# GAMACHES

## 2<sup>ème</sup> Modification du Plan Local d'Urbanisme

# ORIENTATIONS D'AMENAGEMENT

Modification des pages 4, 18 à 20

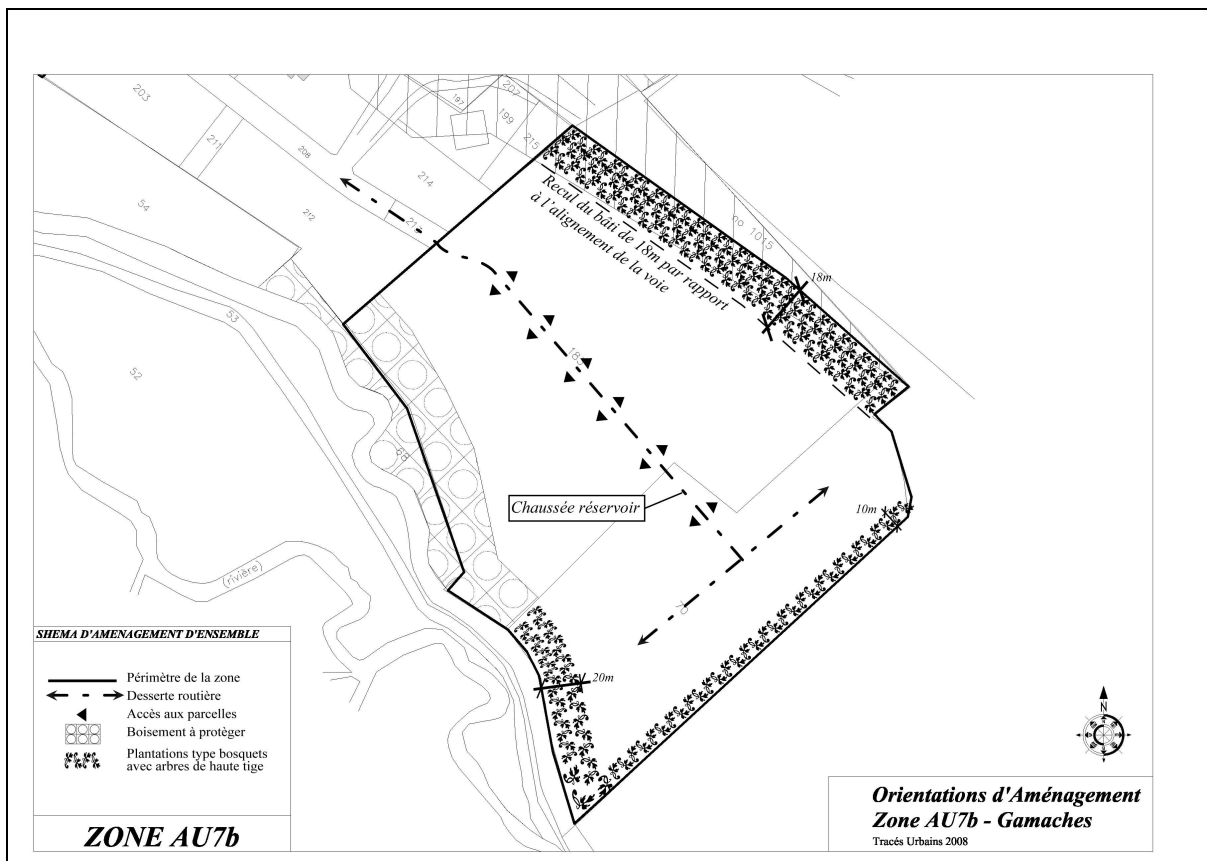
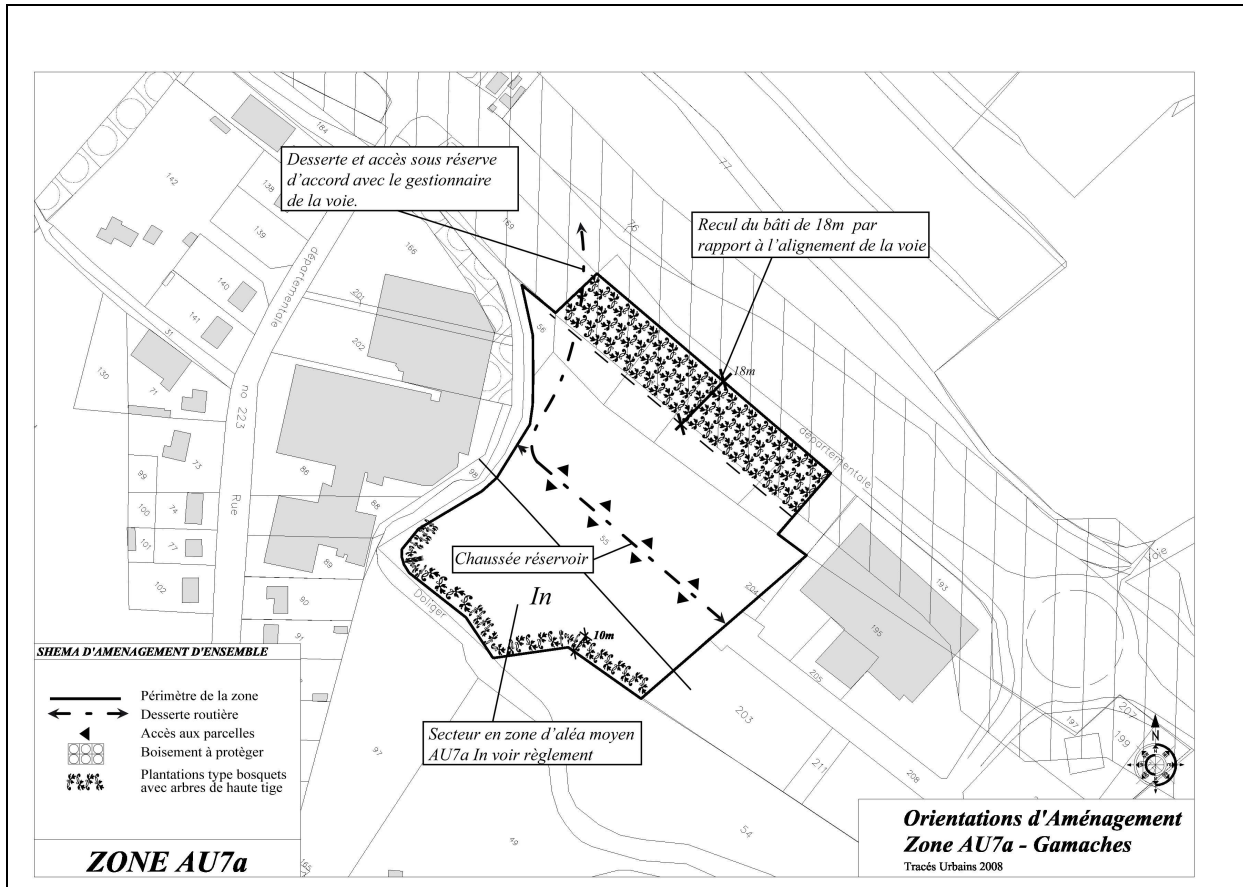
La zone AU7 correspond à l'extension de la zone d'activité (ZI) en entrée de ville Est. Elle est située ~~de part et d'autre à l'Est~~ de la zone d'activité existante. Situés dans le fond de vallée, les terrains sont très plats et en majeure partie occupés par des champs. Ils sont à l'heure actuelle bordés au Sud par les canaux. Au sud ~~et à l'ouest~~ de la zone AU7b le diagnostic environnemental a relevé une ~~prairie zone~~ humide plantée de peupliers : cette zone est protégée par un zonage naturel N, nommé Nh. ~~La zone d'activité actuelle se tient entre la zone AU7a et AU7b~~, Les prescriptions de la zone AU7 (b) reprendront au maximum celles de la zone déjà construite.

Pour maîtriser l'image que donnera l'entrée de ville Est de Gamaches, le bâti devra respecter une marge de recul de ~~18m~~ 10m par rapport à l'alignement de la RD1015, ce recul devra être engazonné et planté d'arbres d'alignement de ~~hautes de demies~~ tiges, à raison d'un arbre pour 30m<sup>2</sup>. Ces arbres pourront former des bosquets.

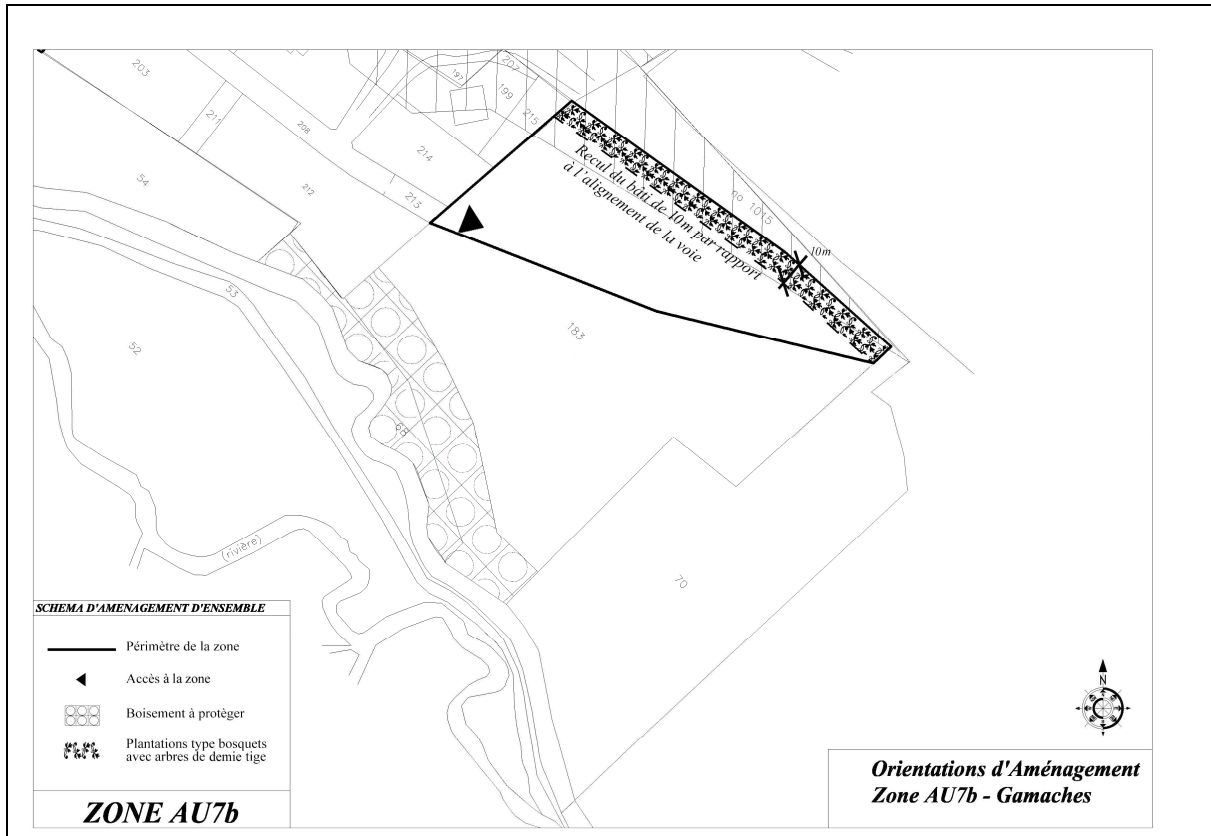
**AVANT MODIFICATION :**

**APRES MODIFICATION :**
